**Comitê Independente de Assessoramento Extraordinário
de Segurança de Barragens**

Relatório Final

30 de abril de 2021

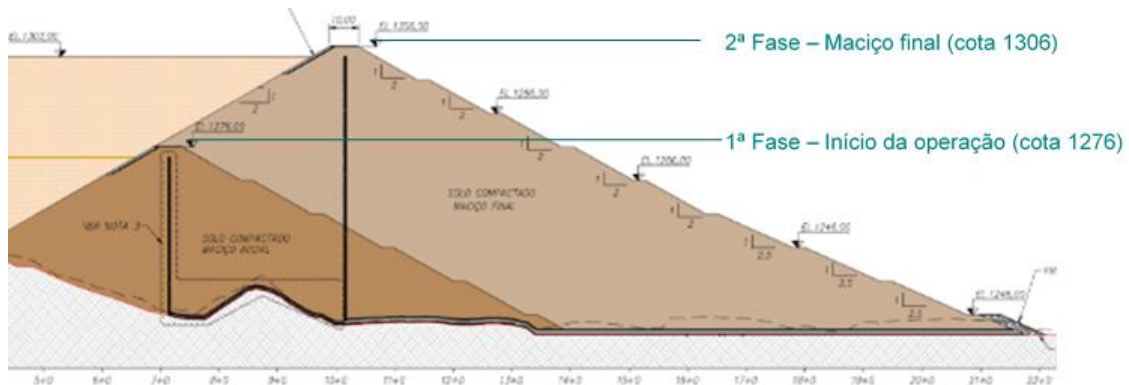
Durante o alteamento para a El. 850m, em fins de maio de 2019, foram observadas trincas nas canaletas da berma no talude de jusante à El. 778m. Até meados de julho de 2019 surgiram novas trincas, e recalques próximos ao pé de jusante. Foi solicitado o acionamento do Nível 1 em 21 de outubro de 2019.

A causa das trincas foram os exagerados recalques observados na berma sobre a fundação compressível, que chegaram a 25 centímetros. No entanto, estes recalques estão se estabilizando com o adensamento do solo compressível da fundação. No entanto, a percolação no interior do maciço, apesar de não haver eficiência do filtro chaminé das fases anteriores, reflete níveis aceitáveis na linha superior de saturação e os recalques estão diminuindo. Em 23 de janeiro de 2021 a barragem saiu do nível de emergência após profunda análise sobre suas características geotécnicas, passando a ficar desinterditada dentro dos padrões legais de segurança.

- A instrumentação mostra uma situação de estabilização dos recalques e dos deslocamentos horizontais;
- A única dúvida é sobre o fator de segurança para atingir a cota 850m.
- Os inclinômetros e tassômetros (medidores magnéticos de recalque), além das estações robóticas, darão indicações inestimáveis para acompanhar com segurança a elevação do aterro, talvez prescindindo de medidas alternativas.

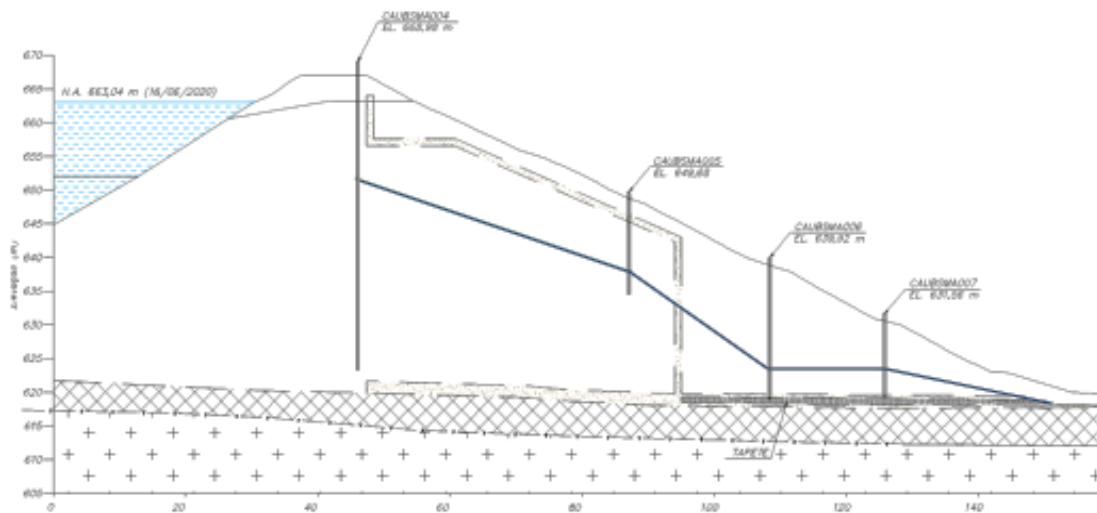
Outra preocupação nesta barragem é a estabilidade da encosta direita a jusante da ombreira da barragem. Além de evidentes cicatrizes de instabilidades pretéritas como nítidas na imagem acima, há um depósito coluvial oriundo de escorregamentos passados. Pelas análises de estabilidade efetuadas, a encosta é apenas marginalmente estável, como indica a figura a seguir. Em análise de estabilidade, o trecho próximo à calha do extravasador de cheias foi assumido com fator de segurança em estado limite. Essa instabilidade tem possibilidade de atingir a calha do extravasador de cheias.

Ao analisar o problema, o Comitê recomendou em novembro de 2020 que antes do início da estação chuvosa 2020/2021 fossem instalados com urgência drenos horizontais profundos até o substrato rochoso visando o rebaixamento do lençol freático. Após várias interações com o projetista e também da Vale com o Ministério Público de Minas Gerais, os primeiros DHPs foram instalados em fevereiro. Foi sugerida também a instalação de inclinômetros e de indicadores de níveis d'água.

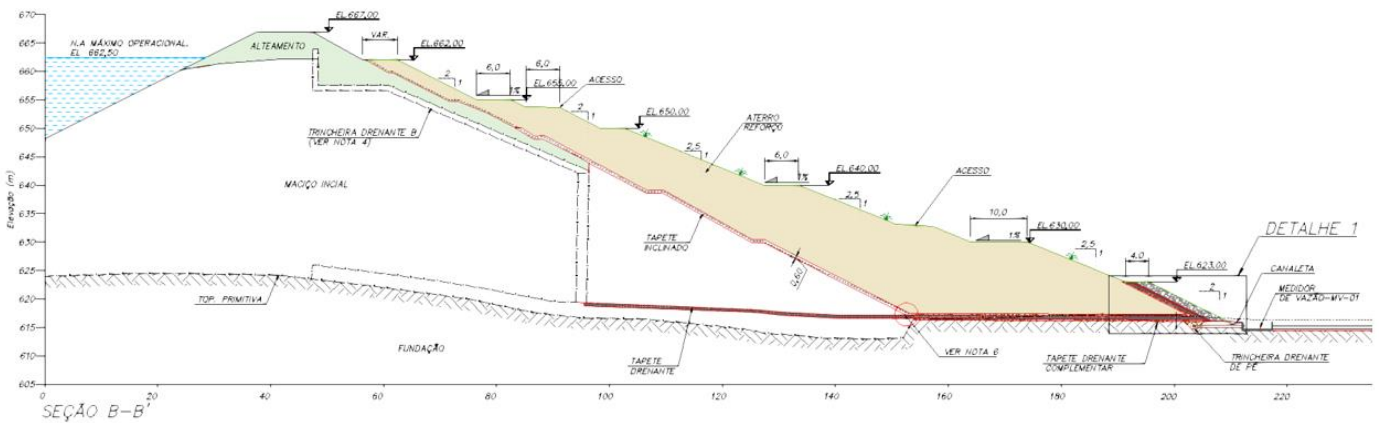
A seção transversal típica mostra que os níveis freáticos no interior do maciço de terra compactada é elevado e indica desempenho deficiente do filtro chaminé de primeira etapa.

A barragem será reforçada através de uma berma sobre o talude de jusante como mostra a figura abaixo, com filtro de areia na interface com o aterro existente. Esse reforço trará o fator de segurança para níveis superiores a 2.
